**AVIS RELATIF À LA PROTECTION
CONTRE LES EVENTUELS EFFETS NOCIFS ET NUISANCES
PROVOQUÉS PAR LES RAYONNEMENTS NON IONISANTS
GÉNÉRÉS PAR DES ANTENNES ÉMETTRICES STATIONNAIRES**

Commune : RIXENSART - Exploitant : TELENET GROUP

Référence exploitant : BW4543A

Rapport n° 4195 / 2023

Figure 1 : Vue en plan des lieux de séjour et des points de contrôle

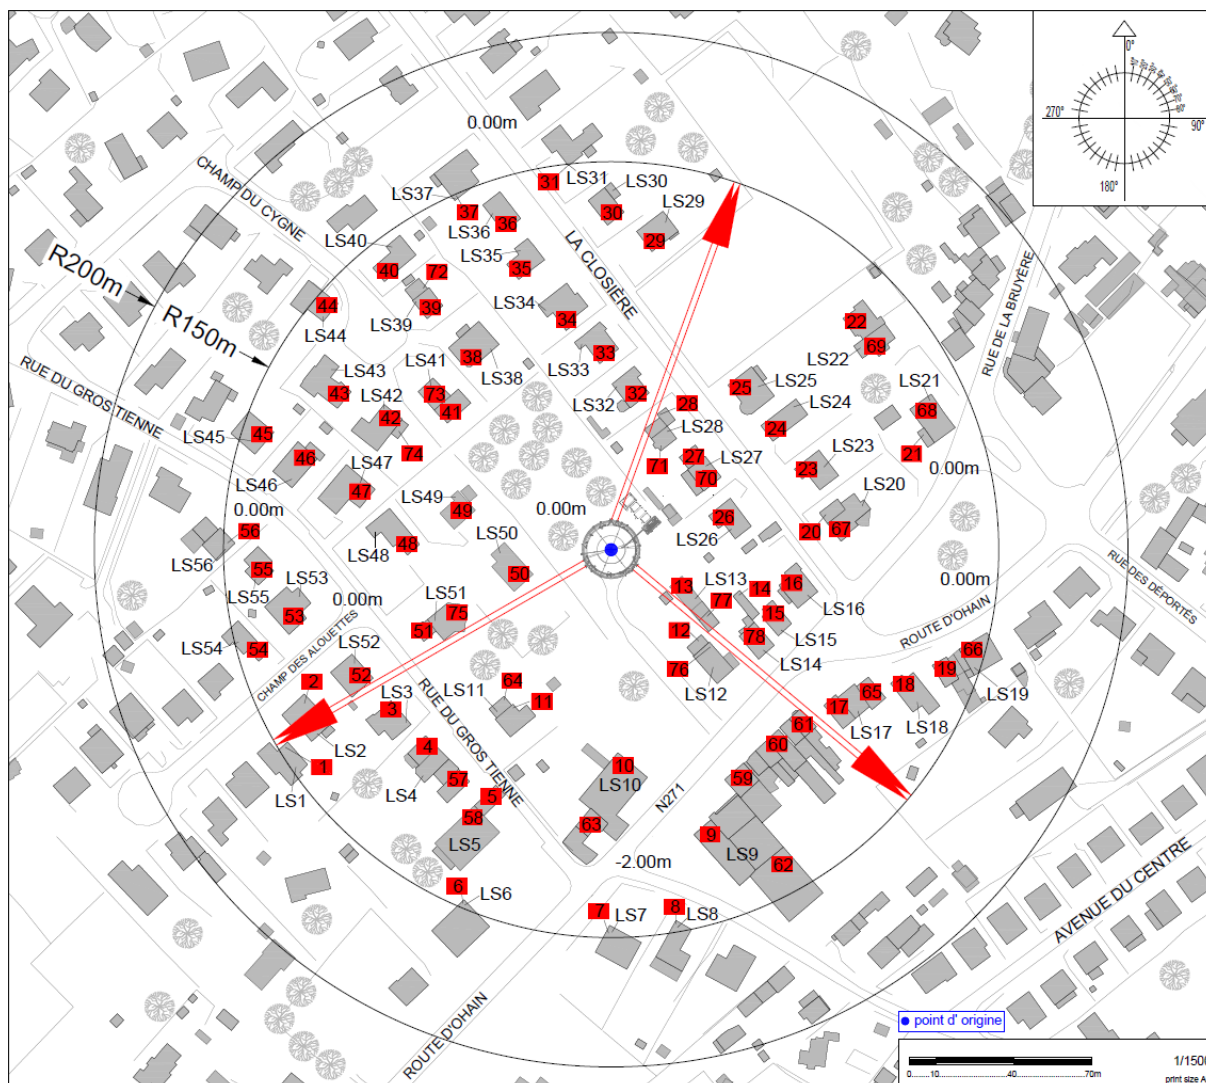
Les fréquences d'émission, la puissance rayonnée par chacune des antennes et leur gain permettent de déterminer le rayon de la zone à analyser. Tout dépassement de la limite par installation est exclu en dehors de cette zone. Le tableau 2 reprend les 35 LS² pour lesquels l'indice d'exposition est le plus élevé. Les différentes colonnes indiquent :

- le numéro du point de contrôle repris sur un des plans de la figure 1;
- le numéro du LS dans lequel se trouve le point de contrôle de la 1^{ère} colonne ;
- l'atténuation d'obstacle prise en compte pour le calcul de l'indice d'exposition dans le LS ;
- le résultat du calcul de l'indice d'exposition.

N° point de contrôle	LS	Atténuation (dB)	Indice d'exposition relatif à la limite par installation IE_i
1	LS1	3,0	0,468
19	LS19	3,0	0,316
56	LS56	3,0	0,279
31	LS31	3,0	0,240
66	LS19	3,0	0,219
6	LS6	3,0	0,201
62	LS9	3,0	0,200
69	LS22	3,0	0,195
2	LS2	3,0	0,174
68	LS21	3,0	0,160
55	LS55	3,0	0,141
54	LS54	3,0	0,131
30	LS30	3,0	0,129
22	LS22	3,0	0,125
37	LS37	3,0	0,116
7	LS7	3,0	0,103
71	LS28	3,0	0,100
53	LS53	3,0	0,090
12	LS12	3,0	0,090
36	LS36	3,0	0,084
76	LS12	3,0	0,075
8	LS8	3,0	0,073
14	LS14	3,0	0,072
78	LS14	3,0	0,071
77	LS13	3,0	0,069
52	LS52	3,0	0,065
44	LS44	3,0	0,064
28	LS28	3,0	0,063
15	LS15	3,0	0,061
75	LS51	3,0	0,061
32	LS32	3,0	0,059
27	LS27	3,0	0,057
61	LS9	3,0	0,056
45	LS45	3,0	0,055
51	LS51	3,0	0,054

En ce qui concerne les antennes de l'installation mentionnées dans le tableau 1, la distance maximale à laquelle la limite pourrait être atteinte, à l'extérieur, est égale à 177,1 m. S'il n'y a pas de LS à une distance inférieure, les antennes respectent forcément la limite d'immission.

Dans le cas des LS situés à l'intérieur des bâtiments, une atténuation d'obstacle est prise en compte et il en résulte que la distance maximale à laquelle la limite pourrait être atteinte se réduit à 125,4 m.

Figure 2 : Vue en plan des installations d'antennes dans un rayon de 300 mètres autour de l'installation faisant l'objet de la demande d'avis

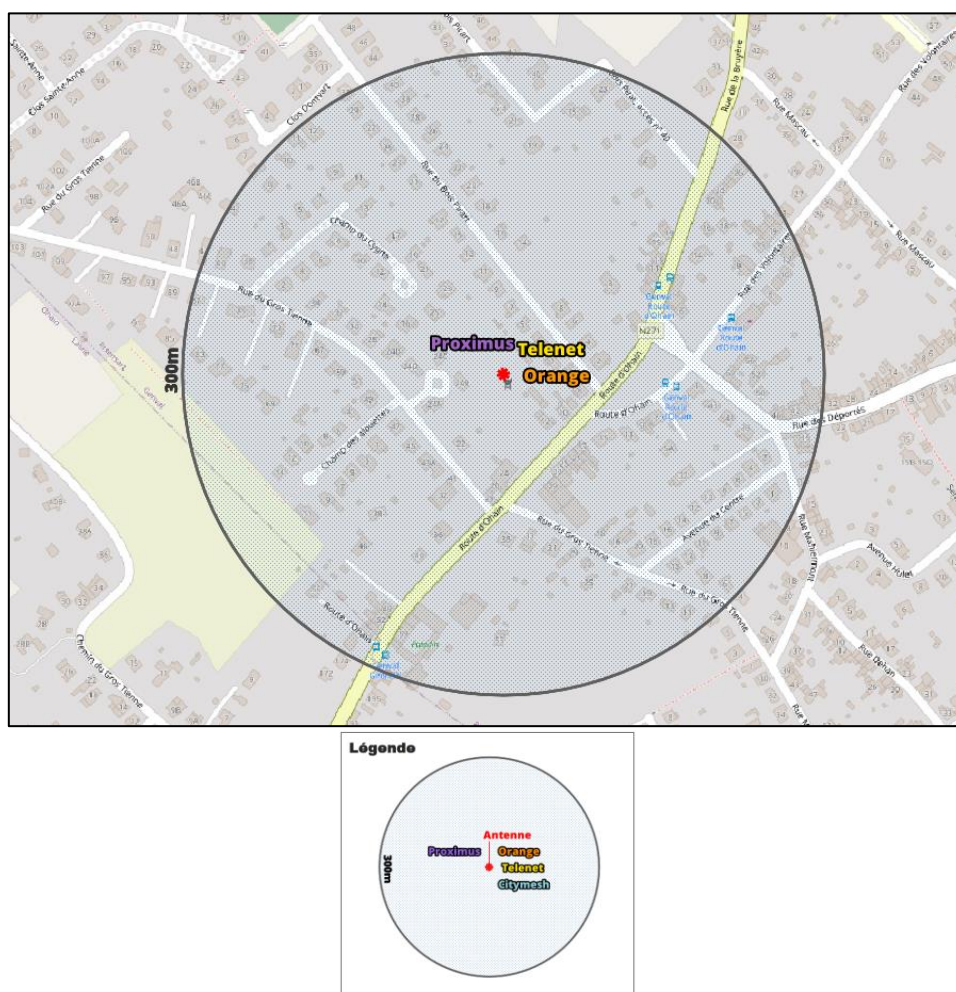
Le plan en projection verticale de la figure 2 indique la localisation des antennes actives éventuelles visées par le décret et situées dans un rayon de 300 mètres autour de l'installation référencée dans le paragraphe 2. Les données de localisation de ces antennes et les avis correspondant sont accessibles via le cadastre en ligne des antennes émettrices stationnaires⁶.

Compte tenu du nombre d'installations localisées dans la figure 2, il apparaît que l'intensité du rayonnement électromagnétique généré, dans les lieux de séjour situés à proximité de l'installation référencée dans le paragraphe 2, par l'ensemble des antennes émettrices stationnaires de l'ensemble des exploitants du même site d'antennes émettrices stationnaires respecte la limite fixée à l'article 4, § 2 du décret.
